GENESIS

무상수리 고객통지문

저희 회사가 생산 판매한 귀하의 차량에서 도어 아웃사이드 핸들 터치센서 설계 오류로 인하여 우천/세차에 의한 수분 유입시 도어 아웃사이드 핸들 터치센서 작동불량이 발생할 가능성이 있어 이를 조치하고자 무상수리를 실시합니다.

4. 기타 제작자등이 포함시키고자 하는 사항

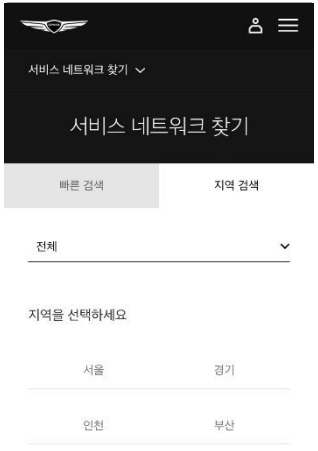
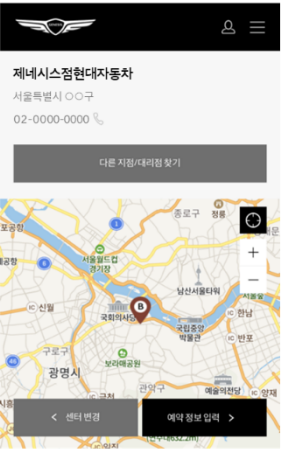
가	차명	G80 개조(RG3 PE)	GV80 개조(JX PE)	GV70 개조(JK PE)
나	제작년월일	'24.5/25 ~ '24.7/8	'24.5/10 ~ '24.7/8	'24.5/23 ~ '24.7/8
다	장치 또는 부품	도어 아웃사이드 핸들 터치센서		
라	원인	도어 아웃사이드 핸들 터치센서 설계 오류

가	무상수리 기간	2024년 7월 23일 ~
나	수리방법	전 도어 아웃사이드 핸들 터치센서 보강 작업
다	조치 작업시간	전 도어 아웃사이드 핸들 터치센서 보강 작업 : 약 50분
라	조치 장소 및 담당 부서	현대자동차 직영 하이테크센터 및 블루핸즈
마	조치 비용	전액 무상
바	조치를 아니하는 경우 자동차에 미치는 영향과 주의사항	우천/세차에 의한 수분 유입시 도어 아웃사이드 핸들 터치센서 작동불량이 발생할 가능성 (스마트키 잠금 해제 버튼 통한 도어 연락 가능)
